Referencia: Expediente No. NC2019/0011889

Asunto: Solicitud de patente para: MUELLE DE PLASTÓMERO CON VÁLVULA CAUTIVA, MÉTODO PARA OPERAR DICHA VÁLVULA DE MANERA AXIAL Y MANUAL, PARA SER IMPLEMENTADA EN UNA BOMBA DOSIFICADORA DE SUSTANCIAS LÍQUIDAS.

Solicitante: ESSITY HYGIENE AND HEALTH AKTIEBOLAG.

RESPUESTA A PRIMER EXAMEN DE FONDO

FIG.7 de la presente invención

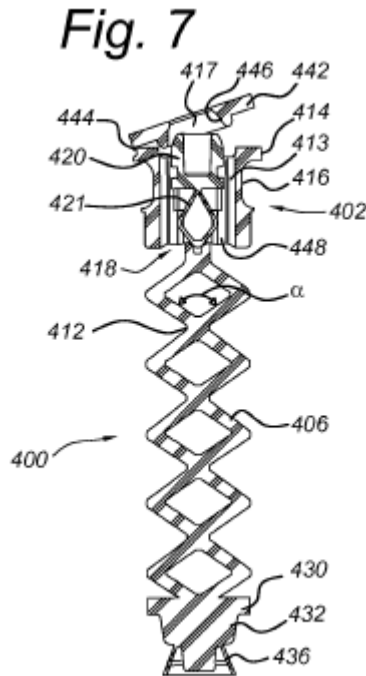
i) La presente invención de acuerdo con la nueva Reivindicación 1 corresponde a un muelle de plastómero (400) para utilizarse en una bomba de fluido. El muelle (400) comprende una primera porción de extremo (402), una segunda porción de extremo (404) y una o más secciones de muelle (406) entre ellas. Conectando la primera porción de extremo (402) a la segunda porción de extremo (404) y comprimible en una dirección axial del muelle (400) a partir de una condición inicial hasta una condición comprimida, caracterizado porque la primera porción de extremo (402) define una cámara de válvula (413) incluyendo un asiento de válvula (446) contra el cual el elemento de válvula (420) puede sellarse para

prevenir el flujo de fluido a través de la cámara de válvula (413), la cámara de válvula (413) comprende además un elemento de soporte de válvula (416) y una tapa (442) instalada para permitir el posicionamiento del elemento de válvula dentro de la cámara de válvula (413) donde el asiento de válvula (446) se define alrededor de una abertura (417) de la tapa (442)

FIG. 1 de D1

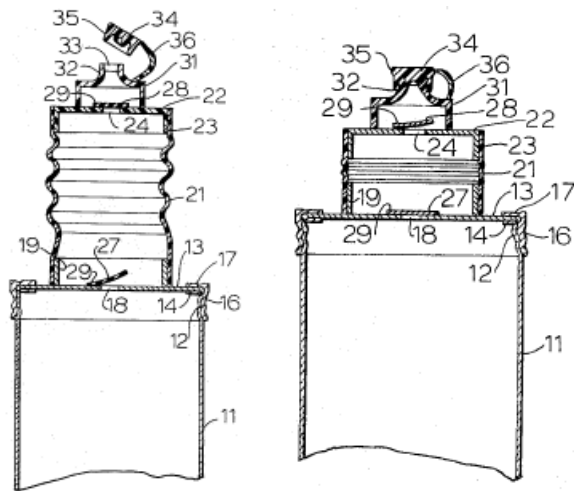
ii) Por su parte, D1 divulga una bomba de accionamiento manual que se adjunta a la tapa de un recipiente para sustancias como el café molido, que se deterioran en presencia de aire. La bomba consta de un fuelle cilíndrico que se puede comprimir hacia la tapa y extender. Además, se instala una primera válvula de retención de tipo aleta en dicha tapa y se instala una segunda válvula de retención de tipo aleta en un cierre en el extremo exterior del fuelle. También, una tapa de sellado se coloca sobre la segunda válvula para mantener el vacío una vez que se ha evacuado el recipiente.

- D1 no menciona un muelle de plastómero para utilizarse en una bomba de fluido. Por el contrario, D1 menciona un fuelle (21) el cual no es un resorte para uso en una bomba de fluido.
- D1 no menciona que el muelle sea un plastómero. Si bien, en la descripción de D1 menciona que el muelle es de un material plástico flexible, este no especifica que sea un plastómero.
- D1 no divulga una tapa que permita el posicionamiento de un elemento de válvula móvil.
- D1 no divulga un asiento de válvula que se define alrededor de una abertura de una tapa.

Particularmente, me permito aclarar que D1 no evidencia que el muelle pueda ser comprimible en una dirección axial a partir de una condición inicial hasta una condición comprimida, como un resorte, tal como se reclama en la presente invención. Contario, D1

“(...) Cuando el fuelle 21 se comprime desde la posición de la FIG. 1 a la posición de la FIG. 2, la presión en el fuelle 21 empuja la solapa cerrada 27 y empuja la solapa abierta 28, permitiendo que el aire dentro del fuelle 21 escape a la atmósfera. A continuación, el usuario tira del fuelle a la posición de la FIG. 1 y esto hace que la solapa 28 se cierre y la solapa 27 se abra. Esto extrae parte del aire del recipiente 11 y lo introduce en el fuelle 21. Repitiendo la operación varias veces, el recipiente 11 se puede evacuar sustancialmente. (...)”. Énfasis fuera de texto

FIG.7 de la presente invención

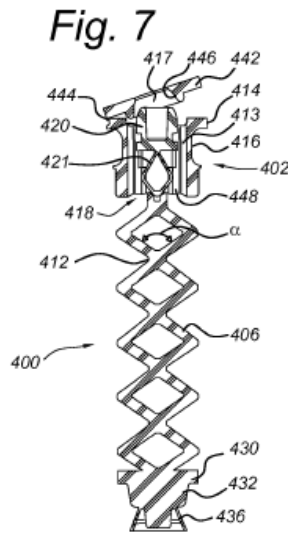
i) La presente invención de acuerdo con la nueva Reivindicación 1 corresponde a un muelle de plastómero (400) para utilizarse en una bomba de fluido. El muelle (400) comprende una primera porción de extremo (402), una segunda porción de extremo (404) y una o más secciones de muelle (406) entre ellas. Conectando la primera porción de extremo (402) a la segunda porción de extremo (404) y comprimible en una dirección axial del muelle (400) a partir de una condición inicial hasta una condición comprimida, caracterizado porque la primera porción de extremo (402) define una cámara de válvula (413) incluyendo un asiento de válvula (446) contra el cual el elemento de válvula (420) puede sellarse para prevenir el flujo de fluido a través de la cámara de válvula (413), la cámara de válvula (413) comprende además un elemento de soporte de válvula (416) y una tapa (442) instalada para permitir el posicionamiento del elemento de válvula dentro de la cámara de válvula (413) donde el asiento de válvula (446) se define alrededor de una abertura (417) de la tapa (442).

FIG. 1 de D1

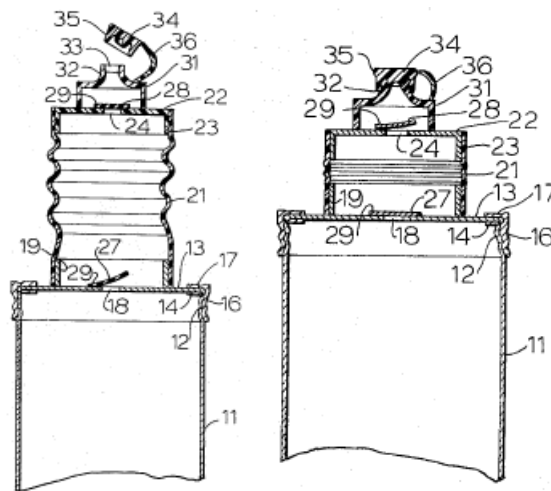
ii) Por su parte, D1 se considera el estado de la técnica más cercano ya que según el Examinador, divulga la mayoría de las características estructurales del presente invento. D1 divulga una bomba de accionamiento manual que se adjunta a la tapa de un

recipiente para sustancias como el café molido, que se deterioran en presencia de aire. La bomba consta de un fuelle cilíndrico que se puede comprimir hacia la tapa y extender. Además, se instala una primera válvula de retención de tipo aleta en dicha tapa y se instala una segunda válvula de retención de tipo aleta en un cierre en el extremo exterior del fuelle. También, una tapa de sellado se coloca sobre la segunda válvula para mantener el vacío una vez que se ha evacuado el recipiente.

Sin embargo, D1 difiere de la presente invención al menos en que esta no describe ni divulga un muelle de plastómero para utilizarse en una bomba de fluido. Por el contrario, D1 menciona un fuelle (12) el cual no es un resorte para uso en una bomba de fluido. Además, D1 no menciona que el muelle sea un plastómero, si bien, en la descripción de D1 menciona que el muelle es de un material plástico flexible, este no especifica que sea un plastómero. D1 tampoco divulga una tapa que permita el posicionamiento de un elemento de válvula móvil y que el asiento de la válvula se defina alrededor de una abertura de una tapa.
